**ČESKÉ VYSOKÉ
UČENÍ TECHNICKÉ
V PRAZE**

**BAKALÁŘSKÁ
PRÁCE**

**PŘÍLOHA Č. 2
POSOUZENÍ DOKUMENTACE**

1. POSOUZENÍ PŘEDANÉ DOKUMENTACE

1.2.2. SKLON ATIKY

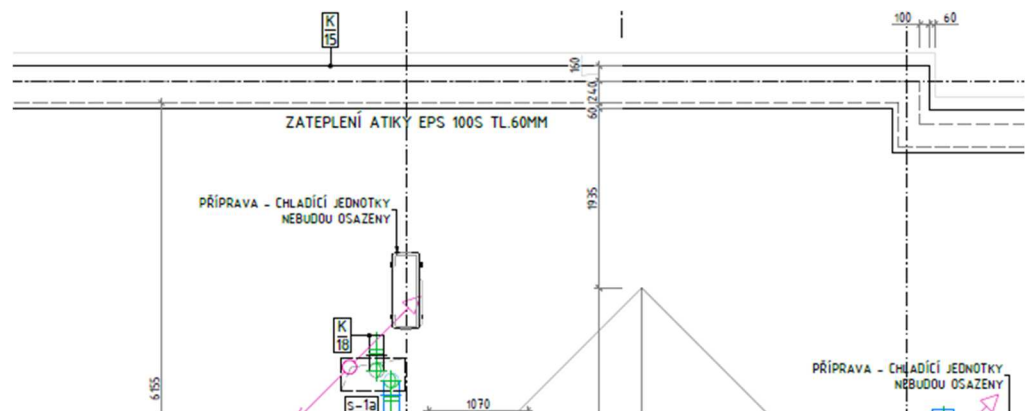
Ve výkresech střechy není uveden sklon střechy.

Sklon atiky bude 3 %.

1.2.3. VANA ZAPUŠTĚNÁ V PODLAZE

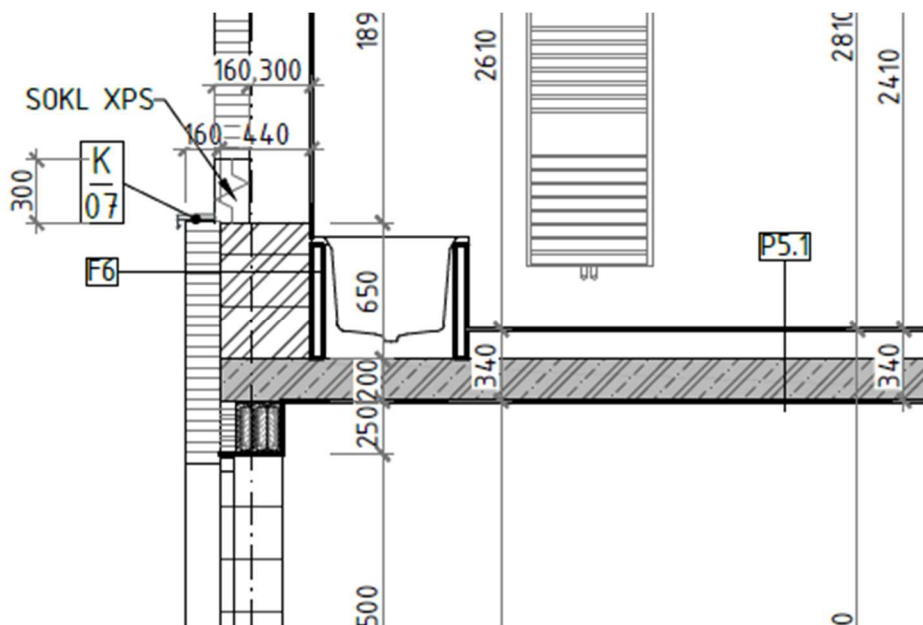
Vana ve výkresu je zapuštěná do podlahy a je osazena na nosné konstrukci. V tomto místě tak vznikne akustický most a obsluha vanového sifónu bude velmi problematická.

Vana se umístí na hrubou podlahu.
